| Vorlage für die Sitzung Bau- und Umweltausschuss | Sitzungsvorlage BUA/084/2017 | Az.: 632.6 |

Stellungnahmen zu Baugesuchen und sonstigen Anträgen

Errichtung einer Stützmauer auf dem Grundstück Daimlerstraße 2, Flst.Nr. 760/27 in Steinach

Grundriss Gemeindegrundstück

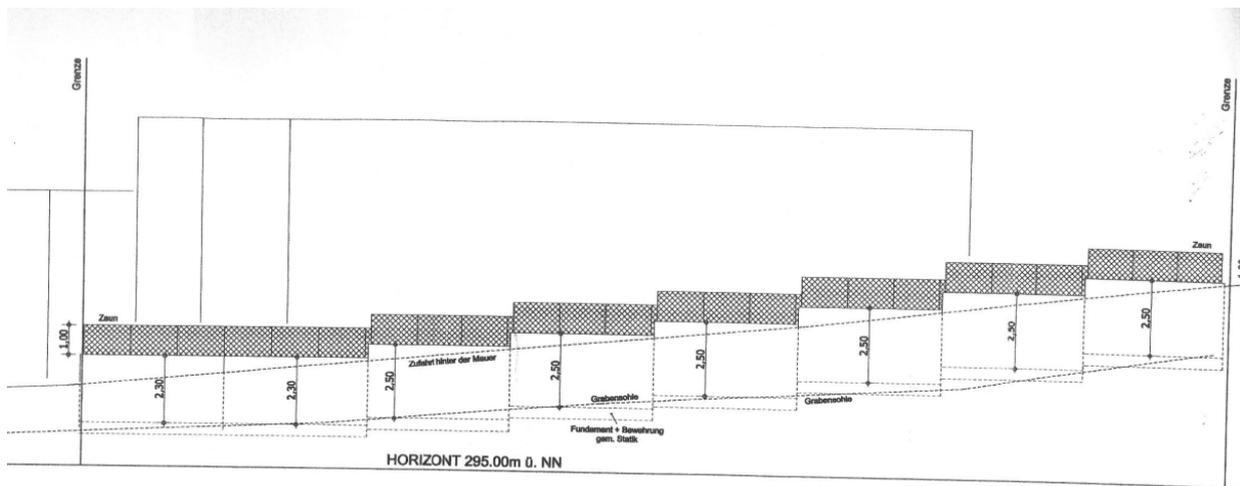
Um dennoch eine Zufahrt herstellen zu können, muss die Stützmauer nach Auffassung der Verwaltung um einen Meter vom Flurstück Nr. 740/4 abgerückt werden, damit ein durchgehender Grünstreifen freigehalten wird und keine Erosionsschäden auftreten können. Die Fläche vor der Stützmauer ist zur Eingrünung des Bauwerks mit einer geeigneten Bepflanzung zu versehen. Die Übernahme einer Abstandsflächenbaulast durch die Gemeinde wäre aus Verwaltungssicht möglich, wenn die Antragsteller im Gegenzug die regelmäßige Pflege des parallel verlaufenden Grundstücksteils übernehmen.

- 1. Das gemeindliche Einvernehmen zu dem Bauantrag gemäß § 36 Abs. 1 BauGB in Verbindung mit § 31 Abs. 2 Nr. 2 BauGB wird mit der Maßgabe erteilt, dass**
 - die geplante Stützmauer um einem Meter von dem Gemeindegrundstück Flst.Nr. 740/4 abgerückt und entlang des Bauwerks eine gemischte Eingrünung, bestehend aus den heimischen Sträuchern Hartriegel, Schneeball und Holunder, vorgenommen wird. Die Pflanzengröße muss zwischen 1,50 m und 2,00 m betragen. Ferner ist zur direkten Begrünung der Wandelemente Wilder Wein entlang der Mauer zu pflanzen;**
 - die ordnungsgemäße Ableitung des Niederschlagswassers in dem Entwässerungsgraben auf Flst.Nr. 740/4 zu keiner Zeit beeinträchtigt wird;**
 - die Ausführung der Maßnahmen rechtzeitig vor Baubeginn mit dem Bauhofleiter der Gemeinde Berglen, Herrn Markus Albrecht, vor Ort besprochen wird.**

Nordwestansicht

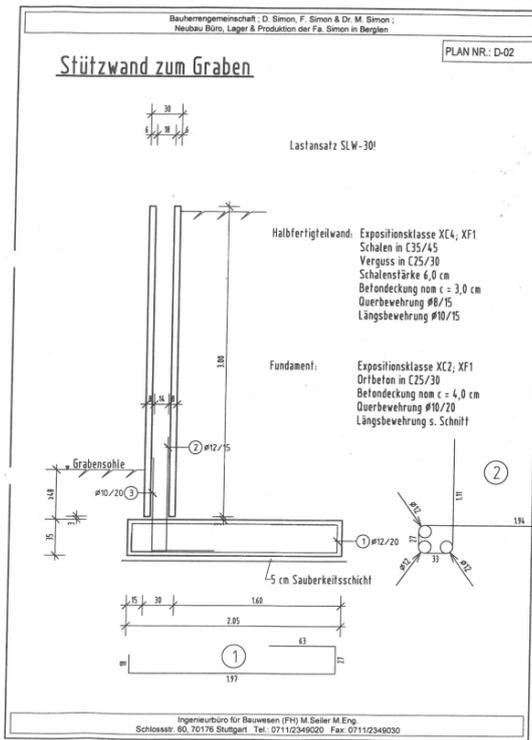
Aus Sicht der Verwaltung kann die geplante Stützmauer in der beantragten Form nicht umgesetzt werden. Die Ausstrahlung des Bauwerks ist sowohl bedingt durch die geplante wenig einfügende Betonausführung, als auch durch die vorgesehene Höhe nicht verträglich. Auf den westlichen Gewerbeflächen entlang der Landesstraße 1140 sind zwar ebenfalls Mauern zur Angleichung des Geländes errichtet worden, hier wurde allerdings auf eine landschaftsverträgliche Gestaltung geachtet und es wurden Natursteine verwendet, die den Geländeübergang optisch gefälliger ausbilden. Darüber hinaus kann die planungsrechtlich vorgegebene Bepflanzung, die auch als Ausgleich für die mit der Umsetzung des Bebauungsplanes verbundenen Eingriffe dient, nicht wie seinerzeit konzipiert an der Grundstücksgrenze erfol-

Detailplan

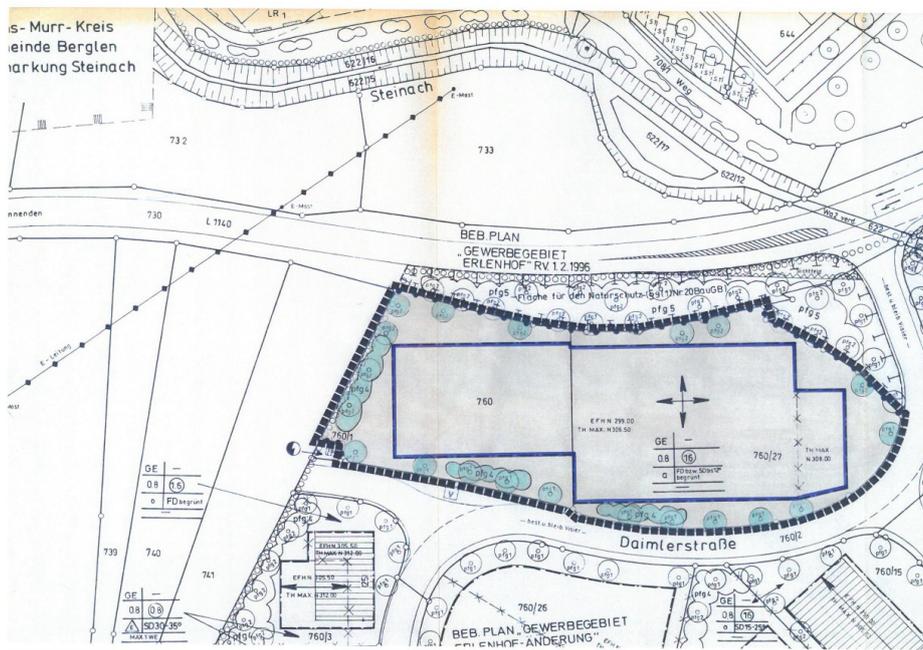
gen. Durch die Nähe zur Entwässerungsmulde auf dem Gemeindegrundstück besteht zudem nach Mitteilung von Bauhofleiter Markus Albrecht die Besorgnis, dass der Unterbau durch das abfließende Niederschlagswasser erodiert und den Bestand der Mauer langfristig beeinträchtigt.
